**MEMOIRE EN REPONSE A L'AVIS DE L'AUTORITE
ENVIRONNEMENTALE DU 15/03/2021**

**PHASE DE REGULARISATION DE
L'AUTORISATION UNIQUE**

COMMUNE DE MONSURES (80)

Parc éolien de Monsures

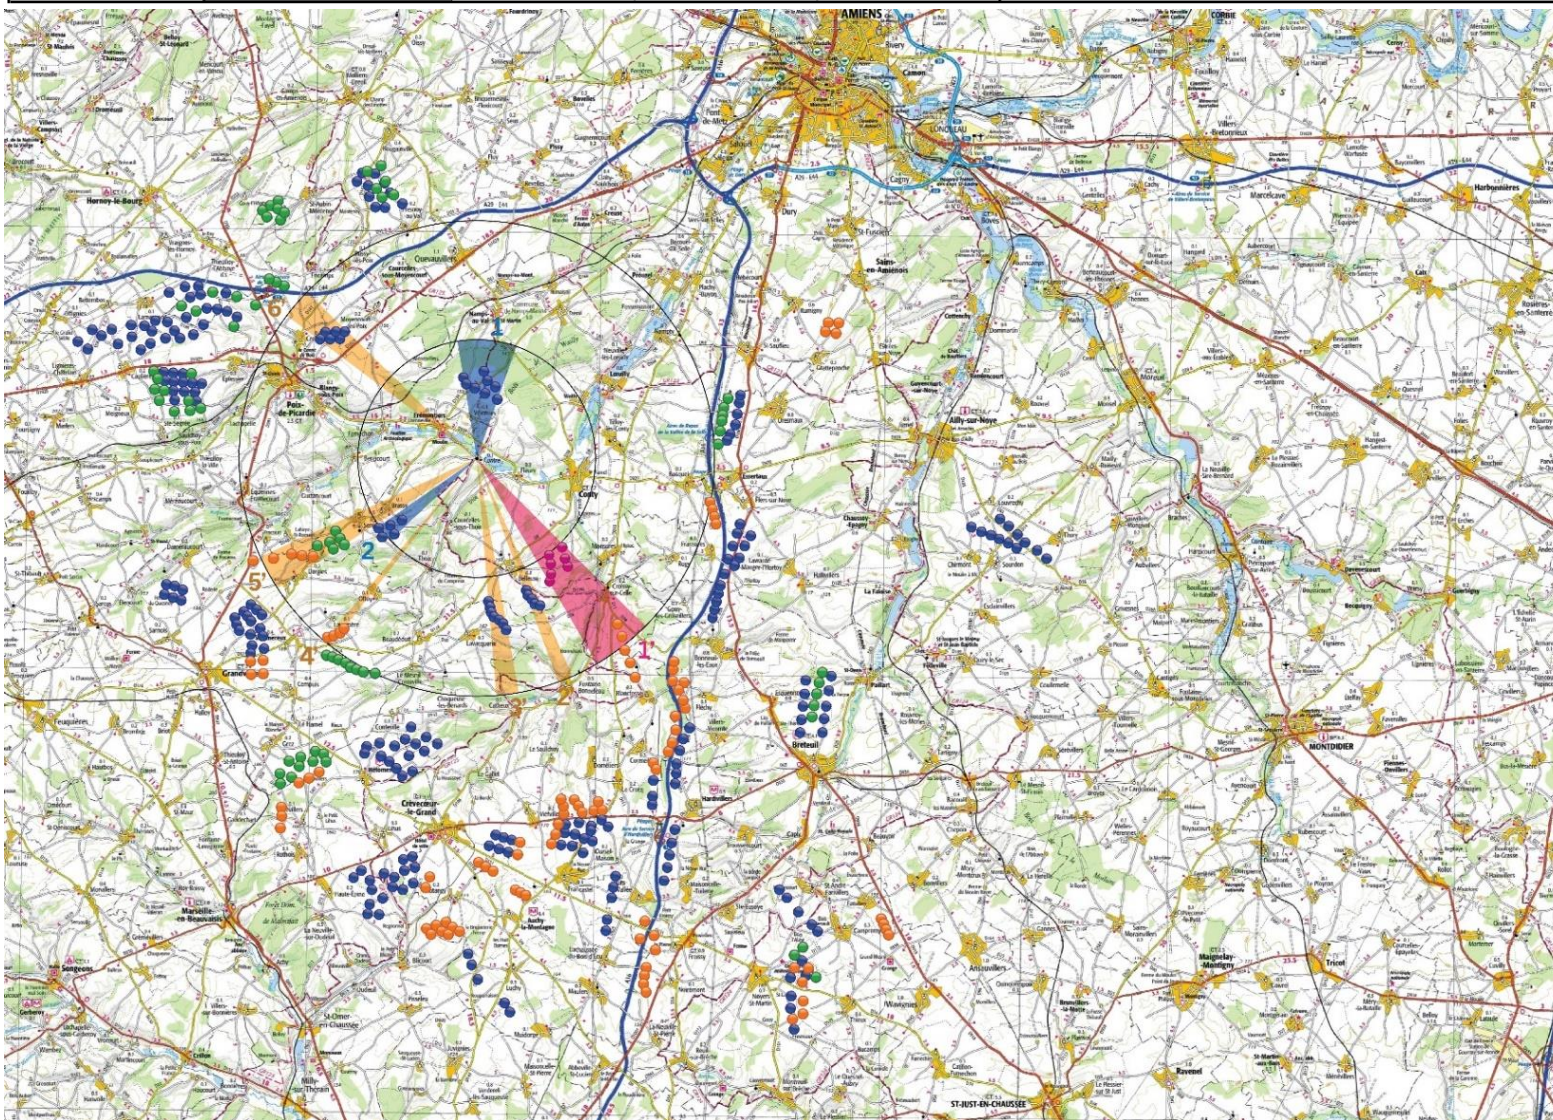
« L'étude de paysage mise à jour n'actualise pas l'analyse de saturation. L'étude initiale correspond à la situation actuelle pour les parcs accordés, à l'exception du parc du Blanc Mont. Une actualisation des enjeux de saturation aurait mérité d'être réalisée en prenant en compte le parc du Blanc Mont à 6,5 km du parc de Monsures.

Par ailleurs, l'étude d'encerclement réalisée dans le dossier initial² conclut (page 255 de l'étude paysagère) à une saturation généralisée du grand paysage et à un encerclement avéré de la quasi-totalité des villages. Cette conclusion est relativisée dans l'étude paysagère en arguant du fait que les impacts ne sont pas les mêmes dans un contexte éolien qui présente de la densité mais reste lisible (page 255). Il en est retiré que « Si certains montages, en nombre limité, montrent il est vrai, l'apparition d'effets de saturation du grand paysage, il reste en revanche très peu aisé de conclure à un encerclement réel des villages de manière qualitative ». Cette conclusion reste à démontrer.

Au regard des constats en termes de saturation du paysage et des villages, l'autorité environnementale recommande d'étudier des mesures complémentaires de réduction et d'accompagnement, en démontrant leur efficacité.»

Suite à la remarque de l'avis de l'autorité environnementale, le parc en service de Blanc Mont situé à 6,5 km du parc de Monsures est repris dans l'étude d'encerclement. Par conséquent, le pétitionnaire a mis à jour les indices de saturation théoriques et les diagrammes d'encerclement ont été recalculés pour les villages de Contre, Conty, Tilloy-lès-Conty. Ces derniers sont présentés en Annexe 3.

En effet, il y a au moins deux indices dépassant le seuil d'alerte pour les douze autres établissements humains considérés. La présence du parc de Blanc Mont renforcera logiquement leurs niveaux d'indices, mais il n'est pas apparu nécessaire de le vérifier étant donné que la situation théorique de saturation dépassant le seuil d'alerte est déjà constatée pour ces villages. En revanche, les trois villages reconsidérés présentent au moins deux niveaux d'indice en-dessous des seuils d'alerte. Il était donc nécessaire d'évaluer la modification éventuelle de ces niveaux.

Pour Tilloy-lès-Conty et Contre, on constate que l'ajout du parc de Blanc Mont vient accroître les niveaux de l'indice de densité et de l'indice de saturation des horizons pour dépasser le seuil d'alerte pour chacun. En l'occurrence, la prise en compte du parc de Blanc Mont crée une situation de saturation théorique. En revanche, le bourg de Conty conserve deux indices en-dessous du seuil d'alerte.
